1. **Opinia ZRID nr DI-IV.8012.184.2025 z dnia 17.07.2025 – Zarząd Województwa Wielkopolskiego**

OPINIA
DOTYCZĄCA REALIZACJI INWESTYCJI DROGOWEJ

Dotyczy: wyrażenia opinii do projektu inwestycji drogowej pn. „Budowa drogi publicznej, ulicy bocznej od ul. Dmowskiego, na części dz. nr 154/9 ark. 34 obr. Łazarz w Poznaniu”.

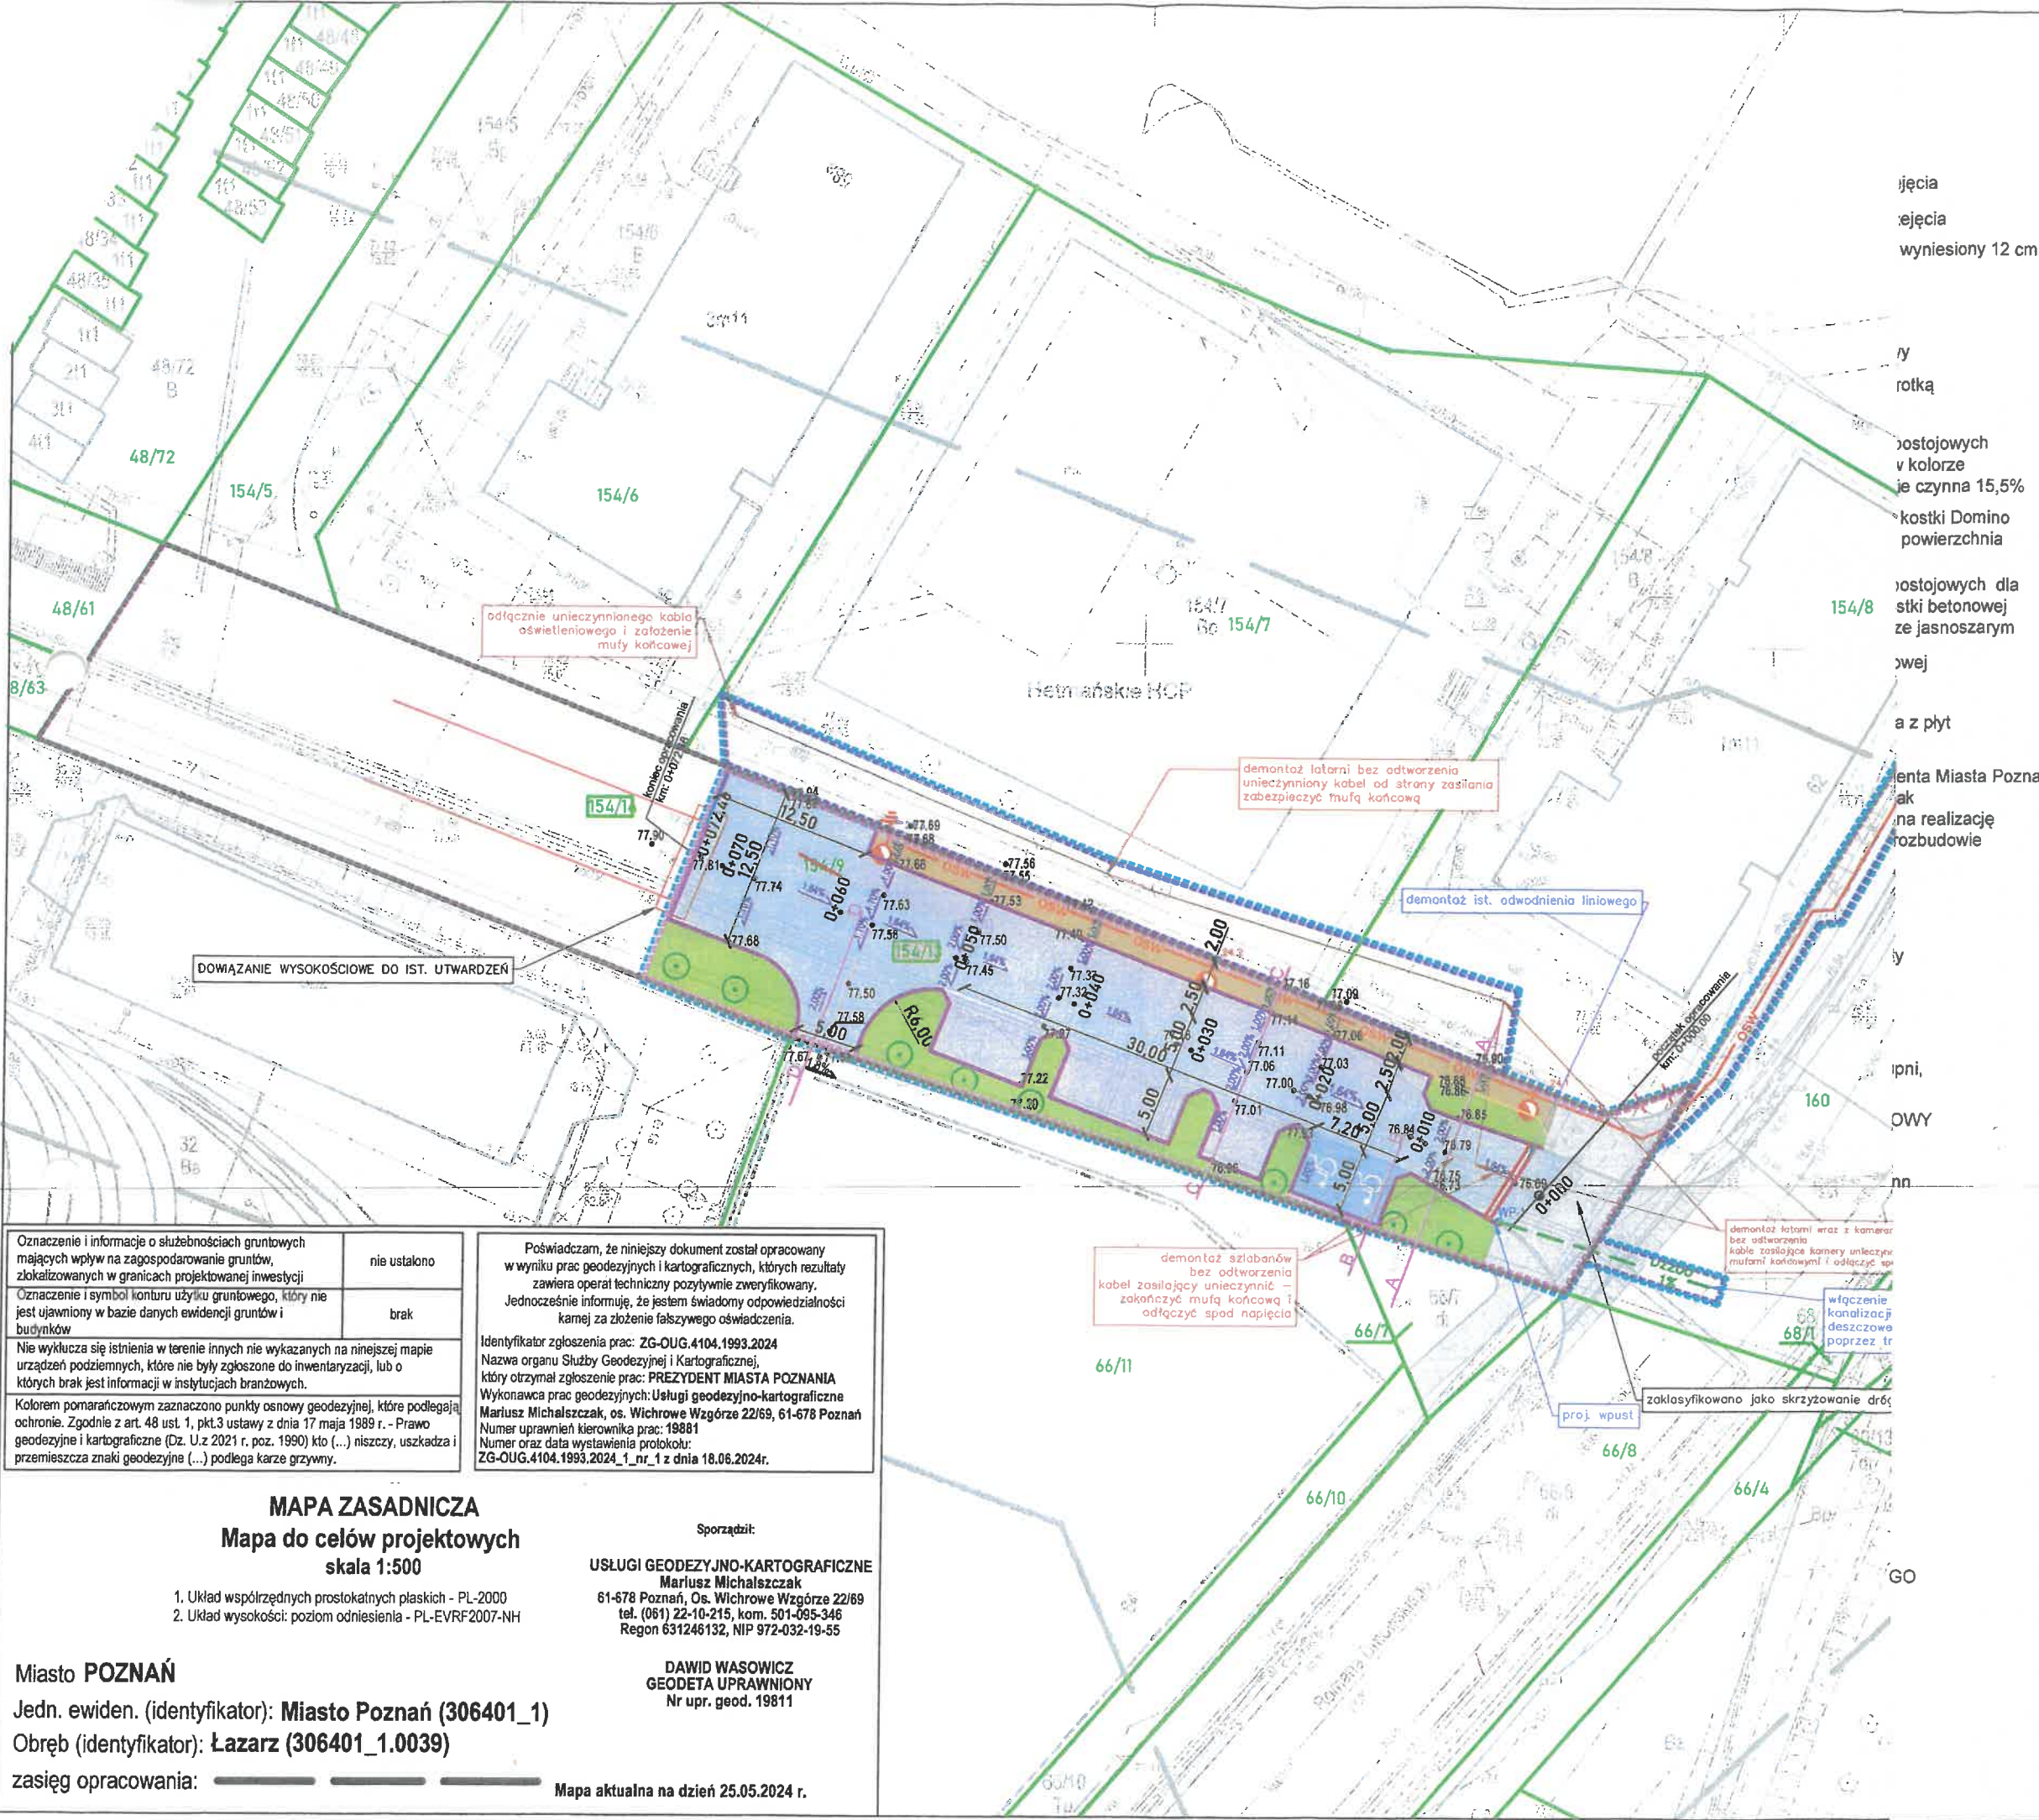
wnoszę uwagi

do przedłożonego projektu realizacji ww. inwestycji drogowej w zakresie przedstawionym na rysunku projektu zagospodarowania terenu, załączonym do wniosku do opinii.

1. braku wskazania w analizie powiązania drogi z innymi drogami publicznymi - typu skrzyżowania projektowanej drogi publicznej z drogą gminną (ul. Dmowskiego);
2. braku zaprojektowania odcinka drogi w zakresie projektowanych linii rozgraniczających teren (linia koloru różowego) i oznaczenia w legendzie tego brakującego odcinka projektowanej drogi publicznej jako: „*nawierzchnia objęta decyzją Prezydenta Miasta Poznania nr 1235/2022 z dnia 9.12.2022 r. znak UA-IV.6740.883.2022 zezwalającego na realizację inwestycji drogowej polegającej na rozbudowie drogi ul. Dmowskiego w Poznaniu*”;
3. nieprawidłowego oznaczenia linią koloru purpurowego opisaną w legendzie: „*istniejące granice pasa drogowego działki 154/9 przeznaczonej do podziału*” – działka 154/9 ark. 34 obręb Łazarz nie stanowi obecnie pasa drogowego żadnej drogi publicznej.

Informujemy, że w ww. decyzji Prezydenta Miasta Poznania w miejscu planowanego połączenia projektowanej drogi publicznej z drogą gminną (ul. Dmowskiego) - ustalono obowiązek przebudowy zjazdu publicznego na nieruchomości dz. nr 154/9 ark. 34, obręb 0039 Łazarz, zgodnie z projektem budowlanym zatwierdzonym ww. decyzją.

- mapa sytuacyjna

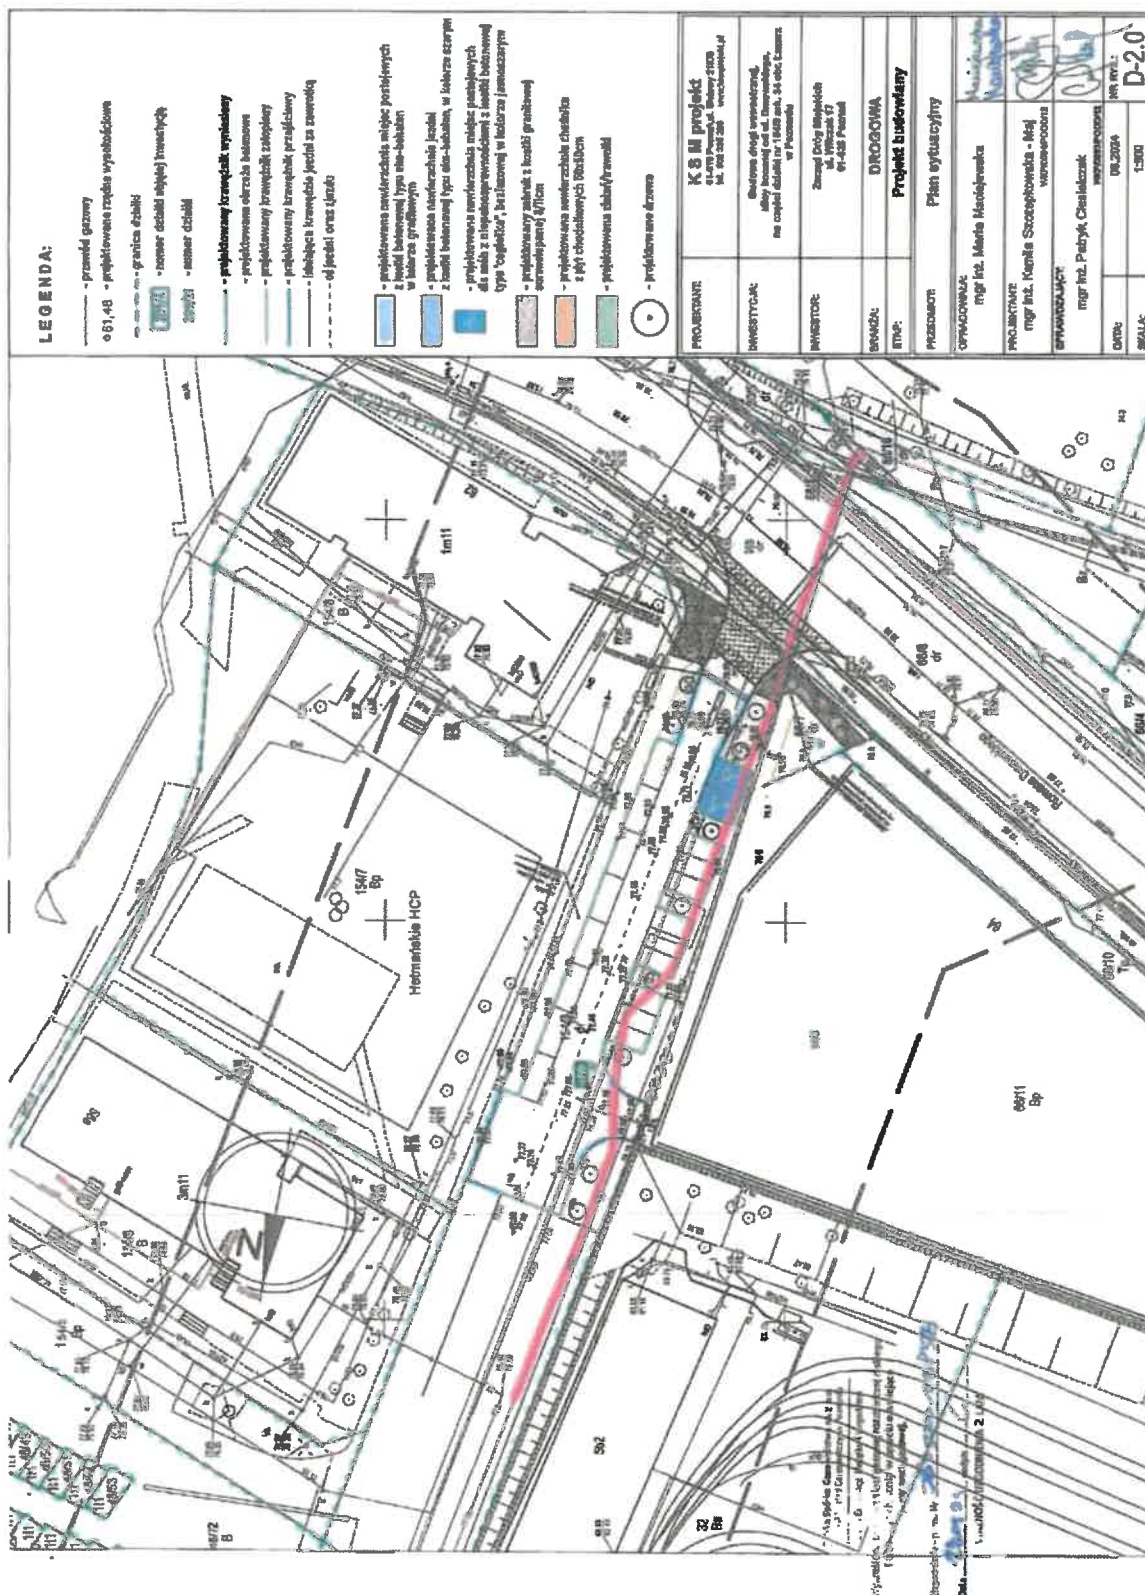
Szanowni Państwo,
nawiązując do pisma z dnia 8-08-2024 w sprawie jw. przesyłamy jeden egzemplarz mapy z zaznaczoną istniejącą siecią gazową. Uzgadniamy projektowane zadanie przy zachowaniu poniższych warunków:

1. W strefie kontrolowanej nie należy wznosić obiektów budowlanych, urządzeń stałych składów i magazynów oraz podejmować działań mogących spowodować uszkodzenia gazociągu podczas jego użytkowania. Nie należy podejmować działań mogących spowodować uszkodzenie sieci gazowej, wykopy w strefie kontrolowanej wykonywać ręcznie. Regulacja wysokości armatury sieci gazowej i usuwanie kolizji odbywa się za zgodą i wiedzą Operatora sieci gazowej, na koszt Inwestora/Wykonawcy. Prace budowlane muszą być wykonywane tak, aby nie wpływały na obniżenie stanu technicznego gazociągu, nie naruszały istniejącej sieci gazowej i nie wpływały na bezpieczeństwo dostaw gazu dla odbiorców w tym nie naruszały izolacji gazociągu, taśmy ostrzegawczej i sygnalizacyjnej. Szczególną ostrożność należy zachować podczas prowadzenia robót ziemnych, wykonywania wykopów oraz zagęszczania gruntu lub podczas jakichkolwiek prac prowadzonych w strefie kontrolowanej. Zabrania się wbijania znaczników (stalowych prętów lub tyczek) w obrębie istniejącej sieci gazowej. Zasypanie wykopów w strefie kontrolowanej, w obrębie sieci gazowej należy wykonać ręcznie warstwami ubijanymi, co 20 cm.

2. Nie wyrażamy zgody na obniżenie rzędnej terenu w miejscu zlokalizowanej sieci gazowej. Informujemy, że zgodnie z Rozporządzeniem Ministra Gospodarki z dnia 26.04.2013 w sprawie warunków technicznych jakim powinny odpowiadać sieci gazowe i ich usytuowanie (Dz. U. poz. 640 z 2013r.) odległość pionowa mierzona od górnej zewnętrznej ścianki gazociągu lub górnej zewnętrznej ścianki rury osłonowej powinna wynosić nie mniej niż 1,0m do powierzchni jezdni / miejsc parkingowych, przy czym nie mniej niż 0,5m od spodu konstrukcji nawierzchni. Minimalna odległość pionowa od gazociągu do dna projektowanego rowu nie może być mniejsza niż 0,5m.
W przypadku uszkodzenia sieci gazowej, podmioty realizujące zadanie będą obciążane kosztami usunięcia awarii oraz poniesionych strat paliwa gazowego.

- 2a. Przed przystąpieniem do jakichkolwiek prac należy dokładnie określić rzeczywisty przebieg gazociągu/przyłączy przez dokonanie ręcznie przekopów poprzecznych nad osi gazociągu/przyłączy ustalających rzeczywistą trasę gazociągu/przyłączy oraz jego głębokość ułożenia lub wyznaczenie tego lokalizatorem przez uprawnionego geodetę. W przypadku niezachowania minimalnego przykrycia należy wystąpić o wydanie warunków na przebudowę sieci gazowej.

- 2b. W miejscach zbliżeń i skrzyżowań z gazociągami należy zachować normatywne odległości projektowanych obiektów zgodnie z Dz. U. poz. 640 z 2013r.
- 3 Należy zwrócić uwagę na armaturę gazową, która nie może być zasfaltowana lub przykryta płytkami, kostką itp. Krawężniki, wpusty uliczne, studnie kanalizacyjne, studnie kablowe należy zlokalizować w odległości min. 0,5m od sieci gazowej. Wkreślone geodezyjnie przyłącza mogą nie przedstawiać wszystkich czynnych przyłączy gazu. W przypadku poszerzenia pasa drogowego w miejscu lokalizacji przyłączy gazu z szafkami w granicy działki, należy wystąpić o warunki przebudowy przyłącza gazowego.

1. Plan sytuacyjny z zaznaczonym uzbrojeniem Veolii

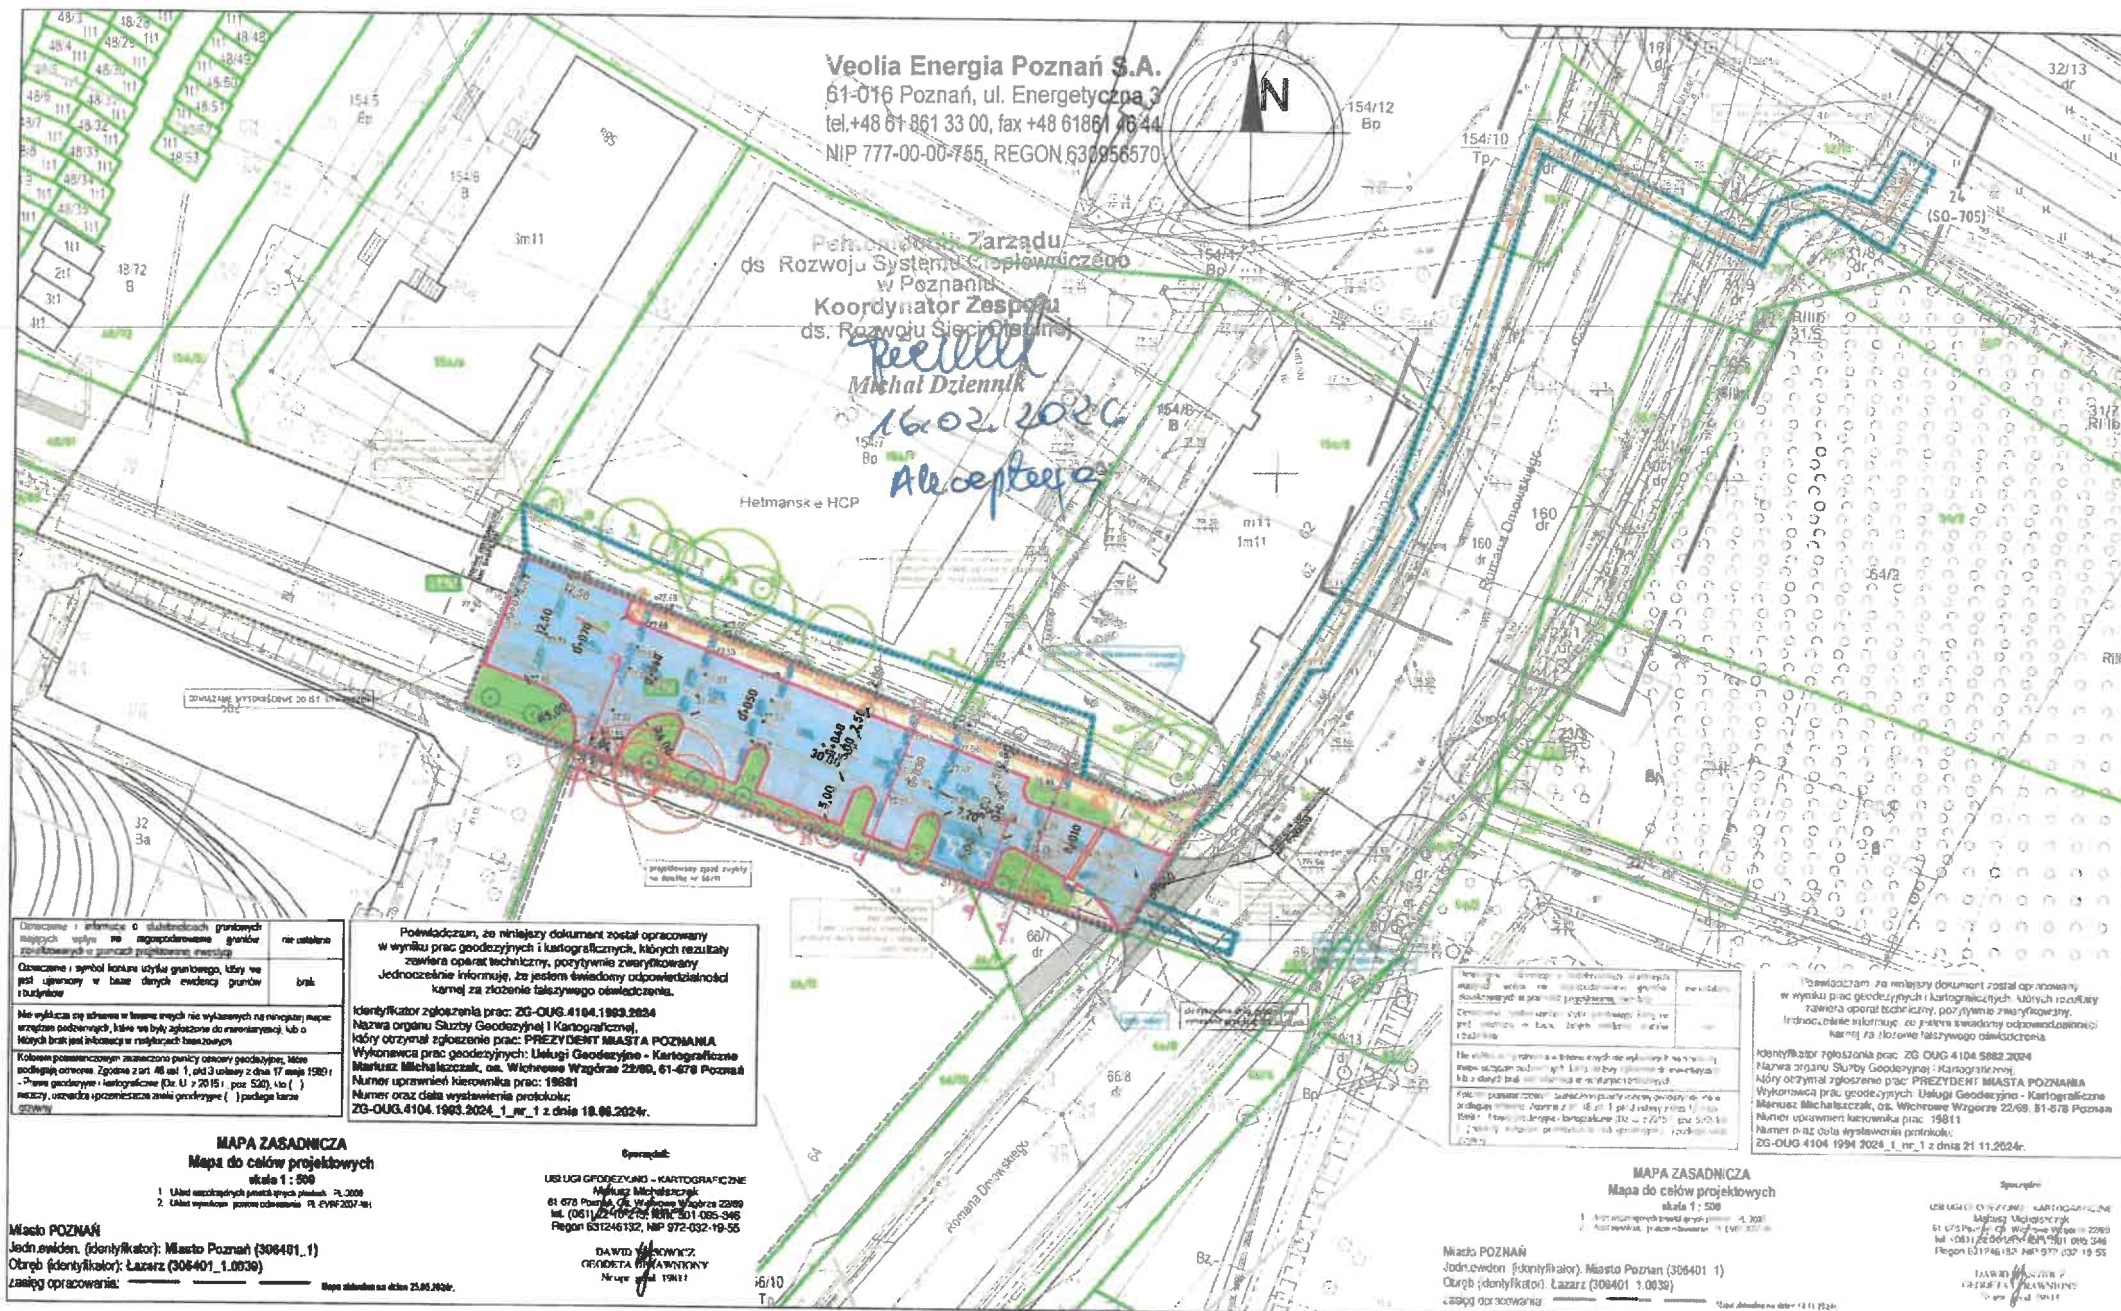
Odpowiadając na Państwa pismo nr 6.1013p.MM_2602.092W z dnia 12.02.2026 w sprawie wniosku o skorygowanie omyłki pisarskiej we wcześniejszym uzgodnieniu zaktualizowanego projektu budowy drogi publicznej, ulicy Bocznej od ul. Dmowskiego, na części działki nr 154/9, ark. 34, obr. Łazarz w Poznaniu, informujemy, że nie wnosimy uwag do przedstawionego PZT projektu budowy w/w drogi.

Jednocześnie informujemy, że nie posiadamy danych w zakresie rzeczywistych rzędnych posadowienia istniejącej sieci ciepłej w miejscu prowadzenia inwestycji. W celu ich pozyskania zastrzegamy sobie konieczność wykonania na koszt Inwestora przekopów próbnych oraz sprawdzenia rzędnych geodezyjnych wysokościowych i rzeczywistego przebiegu sieci. W przypadku nie wykonania takich przekopów w fazie projektowej, koszt ewentualnych zmian w fazie robót budowlanych obciążą Inwestora.

1. Plan zagospodarowania terenu z powierzchniami jednorodnymi – rysunek nr PZT-2.0 z datą opracowania 07.2025r.
2. Karta bilansowa.
3. Zestawienie wpustów.
4. Obowiązek informacyjny RODO.

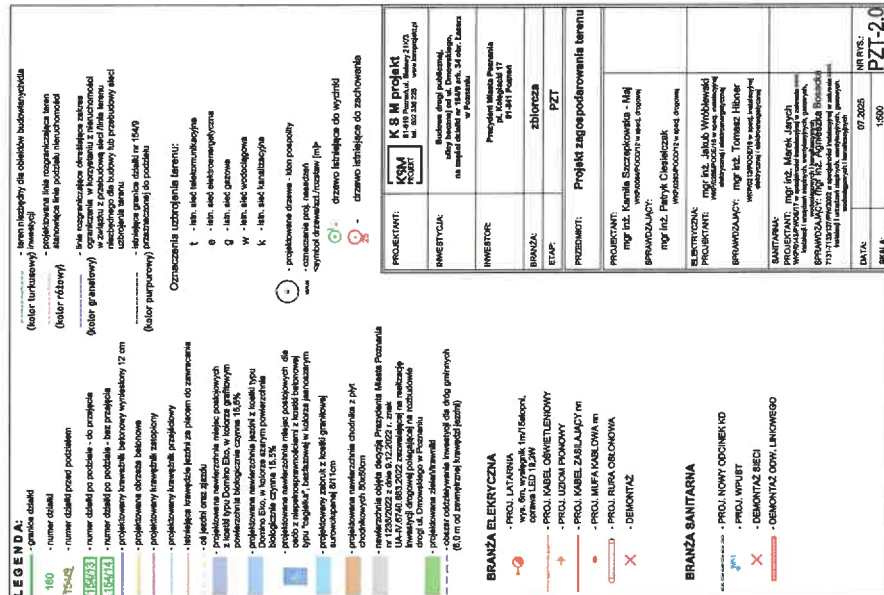
1. Uzgodnieniu podlega:
 - a) Włączenie projektowanego przykanalika w projektowaną studnię DN1000 na istniejącej sieci kanalizacji deszczowej DN300 (FID: 252801) z rur betonowych, WIPRO rok budowy 1982 w ul. Romana Dmowskiego. Włączenie poprzez nabudowanie studni z cegły klinkierowej i zastosowanie kompletnego przejścia szczelnego odpowiedniej średnicy. Włączenie w punkcie o rzędnej 76,70/74,22/73,97 m n.p.m.. Włączenie na działce ewid. nr 160, ark. 34, obr. 0039-Łazarz.
